## 火山影響等発生時における炉心冷却のための手順等について

## 2. 層厚見直しにより変更となる手順

高浜発電所 火山影響等発生時における手順の比較

層厚変更に伴うディーゼル発電機改良型フィルタの運用における  
手順・タイムチャートへの影響について

図1 火山影響等発生時における炉心冷却のための手順フロー

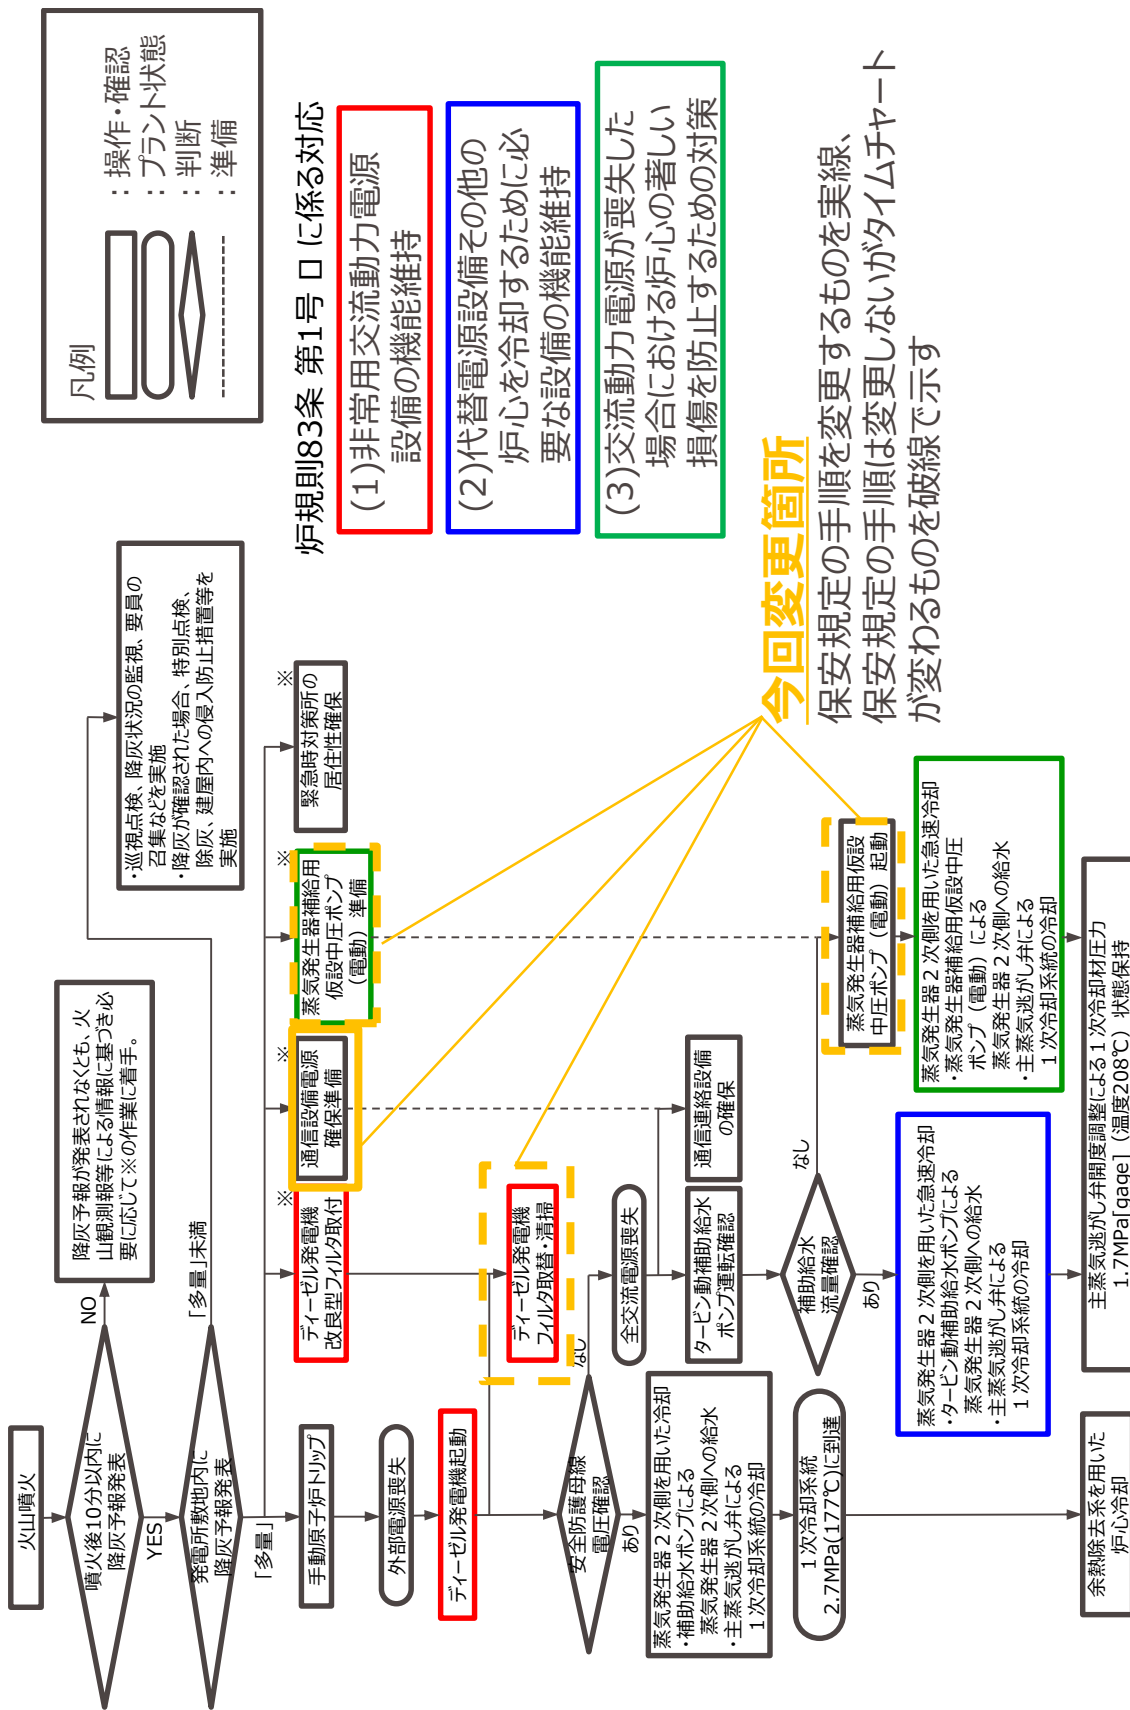
火山影響等発生時における炉心冷却のための手順の全体像を図1に示す。また、火山影響等発生時における炉心冷却のための手順等において、層厚見直しにより変更となる手順を図1の黄色点線で示す。層厚見直しにより「通信連絡設備の確保準備」は保安規定の手順(保安規定 添付2に記載している手順・作業)が変更となり、「ディーゼル発電機フィルタ取替・清掃」「蒸気発生器補給用仮設中圧ポンプ(電動)準備」「蒸気発生器補給用仮設中圧ポンプ(電動)起動」は保安規定の手順の変更はないが、手順に関するタイムチャートが変更となる。

表1 ディーゼル発電機改良型フィルタの取替・清掃におけるタイムチャート

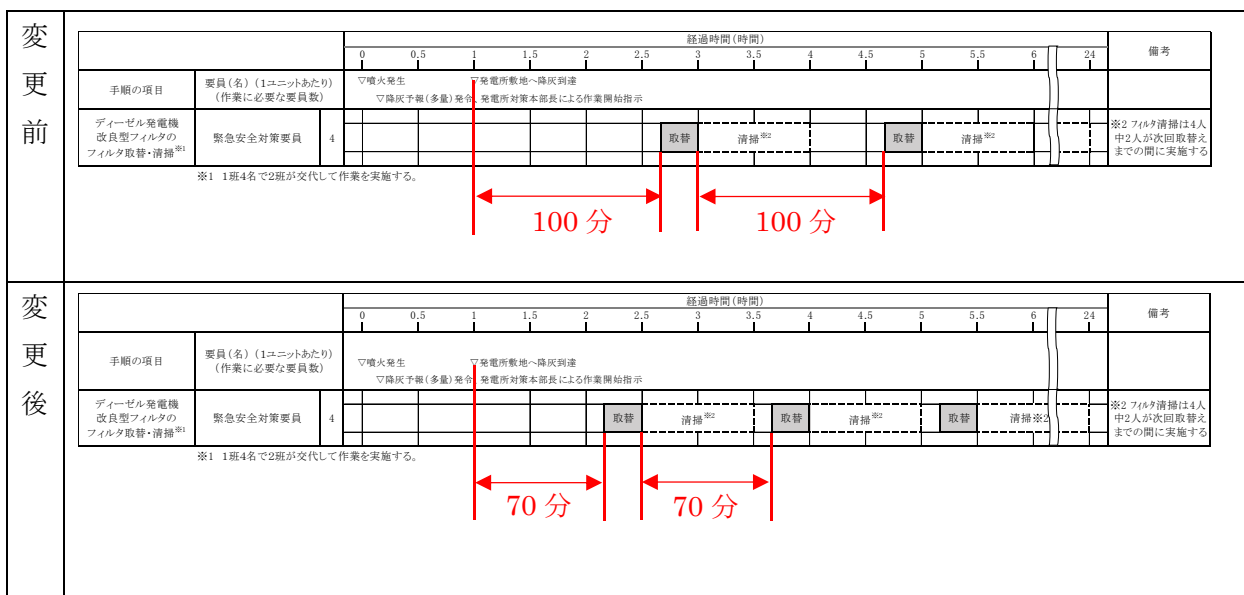
「3. 気中降下火砕物濃度の変更に伴い評価対象となる運用の評価」ではフィルタ取替の着手時間を変更しており、変更前が100分だったが、変更後は70分でフィルタ取替を着手することとなっている。

噴火発生からのタイムチャートの前後表を以下に示す。フィルタ取替の着手時間の変更に伴い、1回目のフィルタ取替に着手する時間は、変更前が噴火発生後から2時間40分後(噴火発生から60分後に降灰が到達+フィルタ取替の着手時間100分=160分)としていたが、変更後は噴火発生後から2時間10分後(噴火発生から60分後に降灰が到達+フィルタ取替の着手時間70分=130分)となっている。また、フィルタ取替の間隔についても、変更前が100分間隔だったが、変更後は70分間隔となっている。

表1 火山噴火以降の事象進展と対応手順

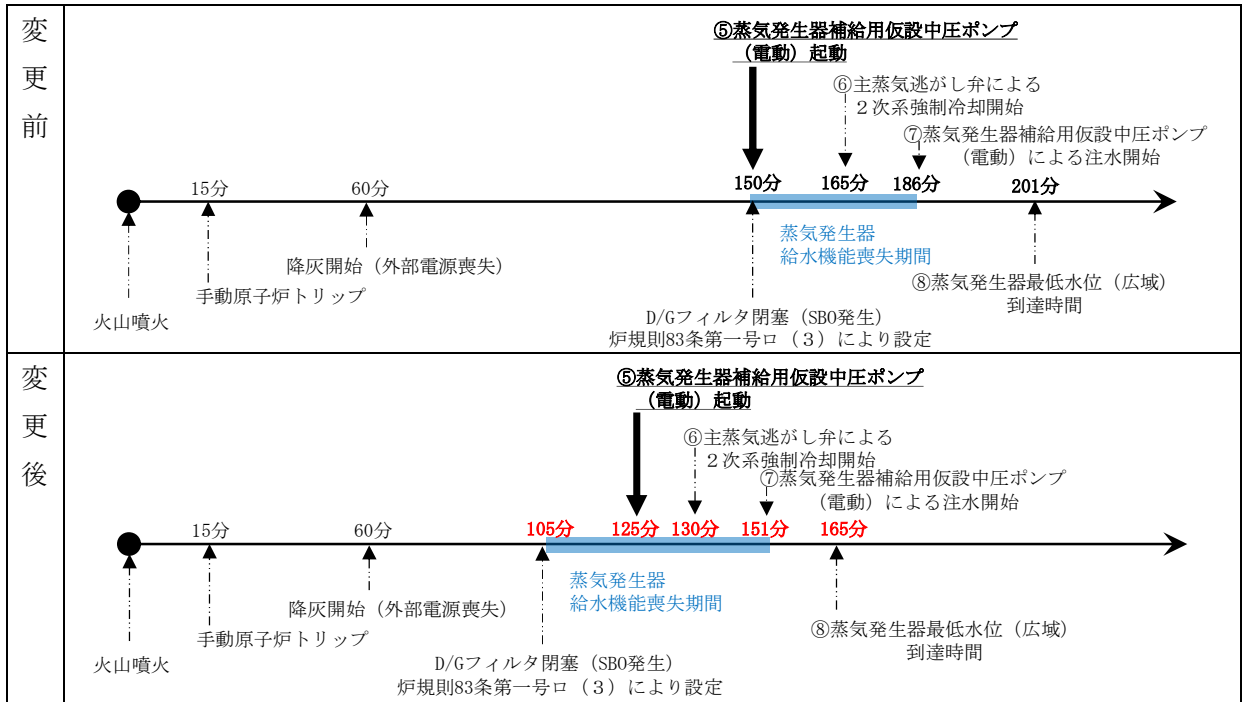
火山影響発生時における対応手順が解析条件に影響する部分は「2次系強制冷却開始(主蒸気逃がし弁開)」であり、仮設中圧ポンプによる蒸気発生器への注水準備の完了時間が設定条件となっている。この準備完了時間は、変更前が150分(原子炉トリップから135分)、変更後が125分(原子炉トリップから110分)となっている。

主な変更点として、火山灰の噴出規模の見直しに伴いディーゼル発電機改良型フィルタの基準捕集容量到達までの時間が短縮されたことにより、フィルタの閉塞(全交流電源喪失)発生時間が150分から105分に変更となっている。(「3. 気中降下火砕物濃度の変更に伴い評価対象となる運用の評価(1)g.」を参照)

また、⑤仮設中圧ポンプの準備完了時間が、噴火発生から125分後となったことに伴い、全交流電源喪失から⑤仮設中圧ポンプの準備完了まで20分の間隔(ホース接続等の準備作業と起動操作時間の間隔が空くことから、操作場所への移動を考慮し、20分の間隔を設けている)があるため、蒸気発生器給水機能喪失から25分後に主蒸気逃がし弁による2次系強制冷却の開始されることとなっている。

図 1 火山影響発生時に使用する設備の設置場所変更の概要

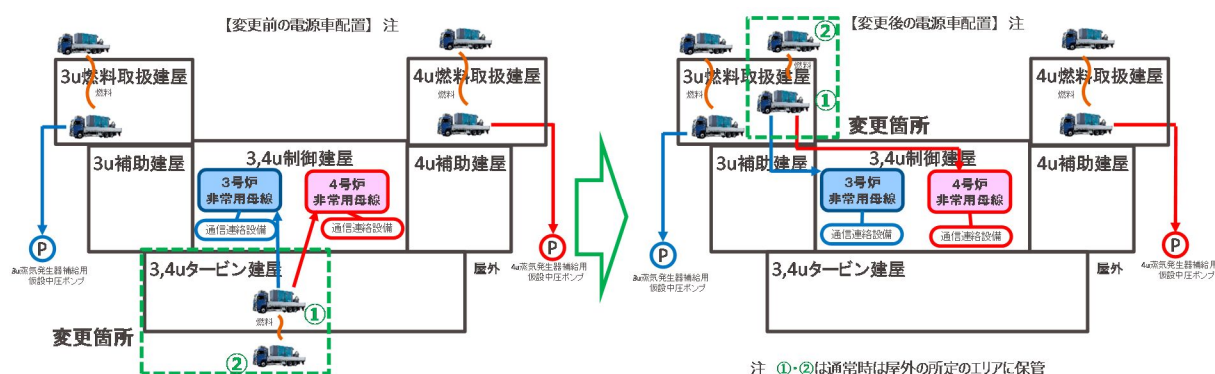
既認可保安規定の炉規則第 8 3 条に対する対策として、対応時の設置位置をタービン建屋に定めている設備があるが、火山灰降灰層厚増加を考慮して、より頑強な建屋である燃料取扱建屋に設置場所を変更する対応をとっている。

設置位置をタービン建屋に定めている設備は以下のとおりであり、これらの設備は対応時の設置位置を燃料取扱建屋に変更する。

(①は電源車（通信連絡設備用）、②は電源車（緊急時対策所用）を示す。なお、4号炉に接続する場合の詳細は別紙 8 に示す)

高浜発電所 火山影響等発生時における配置図、タイムチャートの比較  
(電源車(緊急時対策所用)の配置場所変更)

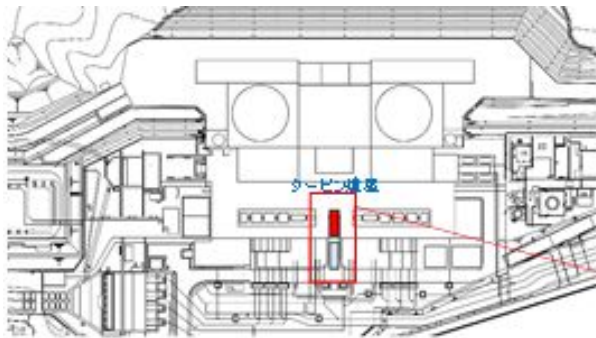
・既認可保安規定の炉規則第83条第一号ロ(3)の要求である「(2)に掲げるもののほか、火山影響等発生時に交流動力電源が喪失した場合における炉心の著しい損傷を防止するための対策に関すること。」に対する対策のうち、「電源車(緊急時対策所用)の建屋近傍への移動」手順において、上流文書にて火山灰が影響を与える評価対象施設として評価し、火山灰降灰層厚増加を考慮し、より頑強な建屋である燃料取扱建屋に電源車(通信連絡設備用)の配置場所を変更することに伴い、電源車(緊急時対策所用)の配置場所を燃料取扱建屋近傍に変更する。

第1図 電源車 (仮設中圧ポンプ用)、電源車 (通信連絡設備用、4号炉接続) による給電の概要

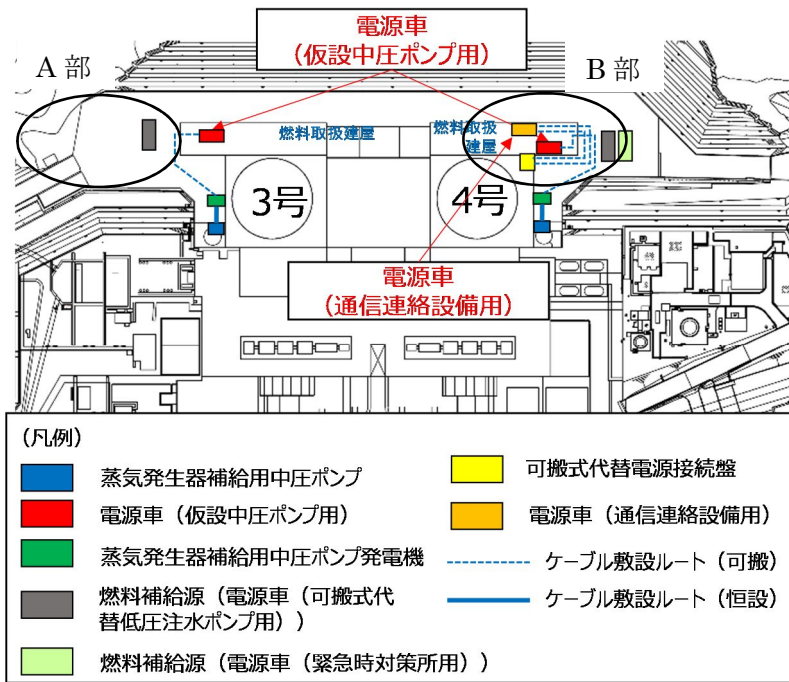
4号炉の電源接続盤に接続した場合の配置を第1図、3号炉または4号炉の電源接続盤に接続した場合の比較を第1表に示す。

3、4号炉はミラー配置となっており、4号側への接続についても、3号炉側作業と同様であることから、3号炉側に接続する場合と同じ要員数、時間で完了できることを確認している。
